Déclaration de projet emportant mise en compatibilité du
Plan Local d'Urbanisme métropolitain

CREATION D'UN LYCEE PUBLIC SUR LA COMMUNE DE VERTOUCHE DANS LE SECTEUR DE MANDON

- NOTICE EXPLICATIVE JUSTIFIANT DE L'INTERET GENERAL
DU PROJET ET DE MISE EN COMPATIBILITE DU PLUM -

RESUME NON TECHNIQUE

Evolution du zonage NI vers US : modification des planches graphiques N23 et N24 - pièce 4.2.2 - règlement graphique du PLUm

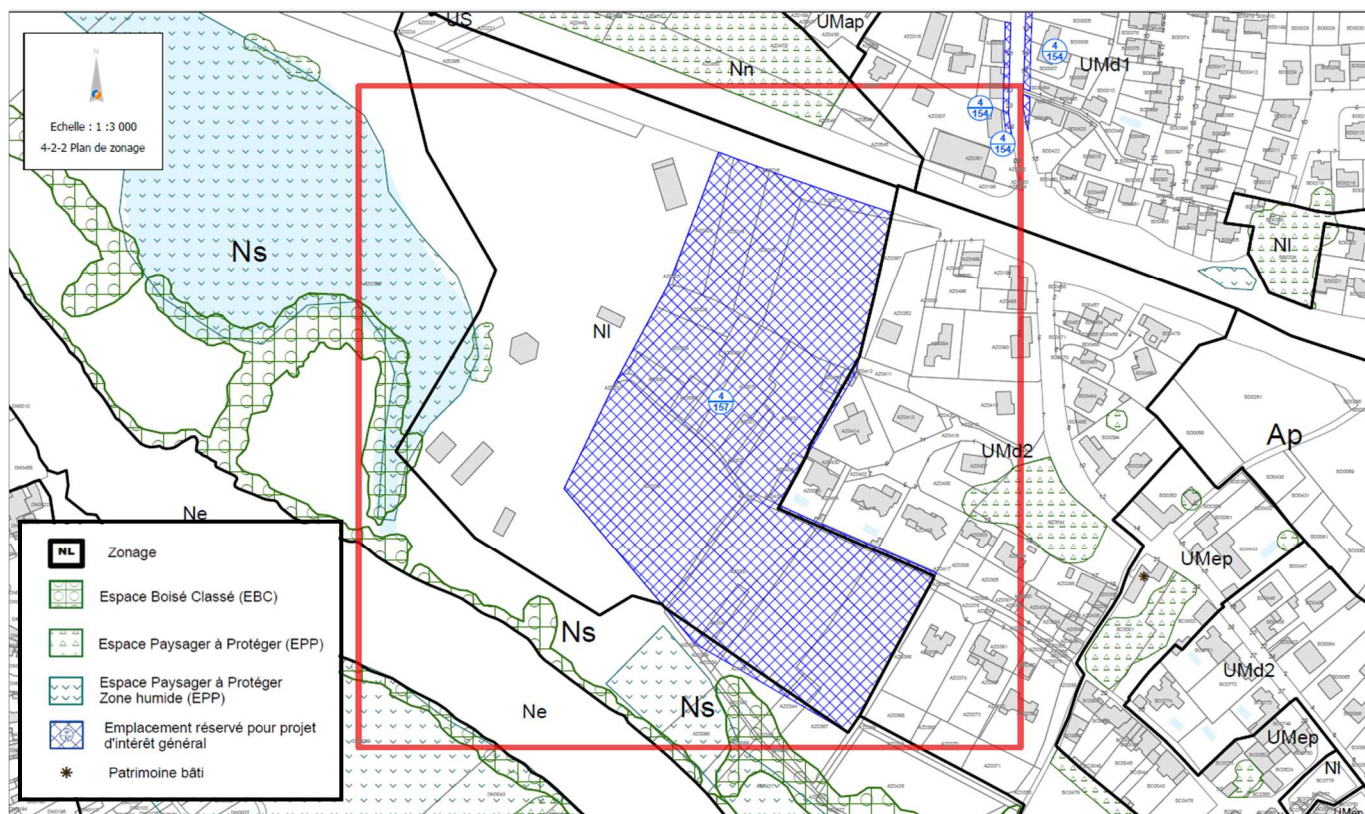
La mise en compatibilité consiste à transformer partiellement la zone NI en zone US, dédiée aux équipements publics. La zone US est dédiée aux grands équipements d'intérêt collectif et de services publics qui concourent au fonctionnement de la métropole (recherche, enseignement supérieur, sport, culture, loisirs, gestion des déchets, transports, énergie...) ainsi qu'aux pôles d'équipements communaux ou intercommunaux.

Il est également nécessaire de supprimer l'emplacement réservé au bénéfice de la Ville, pour la réalisation d'un équipement public communal.

- Création d'un secteur US de 4,9 hectares ;
- Diminution d'un secteur NI de 4,9 hectares ;
- Suppression d'un emplacement réservé de 3,75 hectares ;
- Ajout d'un Espace Paysager à Protéger de 5.662 m² ;
- Ajout de 286 ml de haies à Protéger.
